PI 1877
Nur für Fachpersonal!
1/1

PRODUCT INFORMATION

ZUSATZWASSERPUMPE AUDI A4/A5/A6/A7/A8/Q5

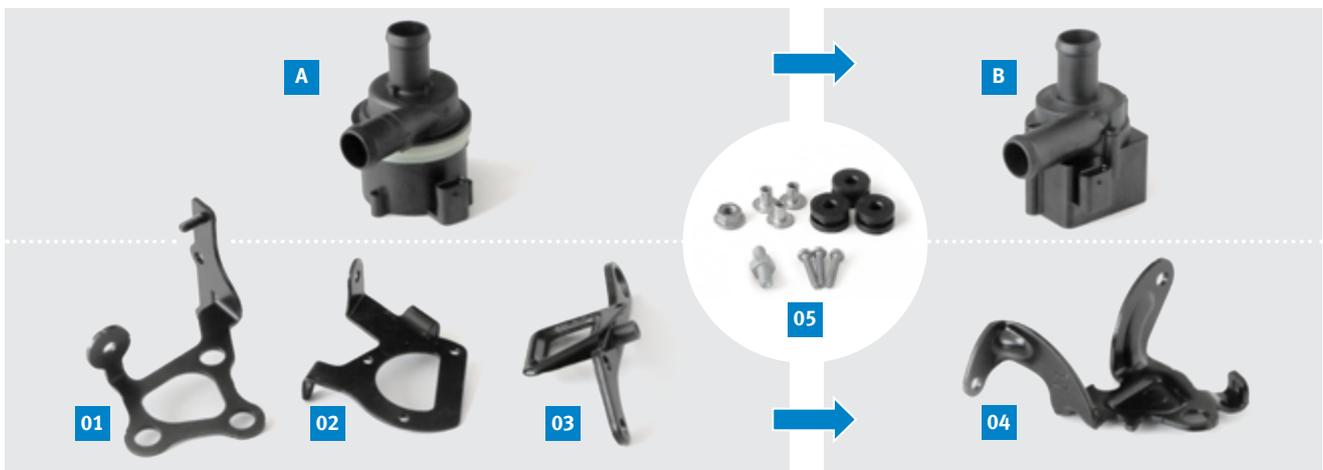
Bei Serienanlauf wurde Pumpe (A) mit der Ref.-Nr. 059 121 012 B verbaut. Diese Pumpe wurde anschließend durch eine Pumpe von Pierburg (Ref.-Nr. 06D 121 601) und einen geänderten Halter ersetzt. Die Pumpe von Pierburg vermeidet die bekannt gewordenen Probleme der ursprünglich verbauten Serienpumpe.

Die ursprüngliche Serienpumpe (A) wurde je nach Fahrzeugmodell mit drei unterschiedlichen Haltern (01), (02), (03) ausgeliefert. Falls im Fahrzeug noch die ursprüngliche Serienpumpe (A) eingebaut ist, ist der Halter (04) erforderlich (im Lieferumfang enthalten). Die Befestigungselemente (05) können wiederverwendet werden.

Mit Hilfe der Pumpe 7.10102.05.0 (B) von Motorservice können diese Pumpen ersetzt werden.
